Vår referanse:  
17/74002-8

Vår dato:  
29.08.2017

### Uttale – Avkjørsle – Endra / utvida bruk – Fv. 393 gnr. 215 bnr. 52 – Ytre Eidsnes – Lindås kommune

#### Situasjonsplan vedlagt søknaden.

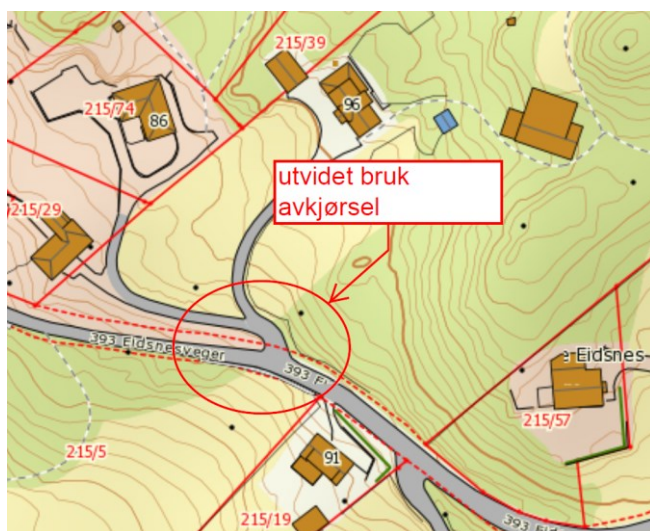
Det er søkt om endra bruk av avkøyrsla og det er difor behov for eit nytt løyve. Vi var på synfaring på staden og målte mellom anna sikt og vurderte utforming av avkøyrsla. Vi finn at avkøyrsla for det meste er i samsvar våre krav til utforming, og at sikta i avkøyrsla er tilfredstillande etter dagens krav.

Etter ei samla vurdering av mellom anna antal brukarar av avkøyrsla, trafikale forhold på staden, og utforming av avkøyrsla finn vi at det kan påreknast løyve til endra bruk dersom Lindås kommune vel å gje løyve til oppføring av ny bustad på eigedommen.
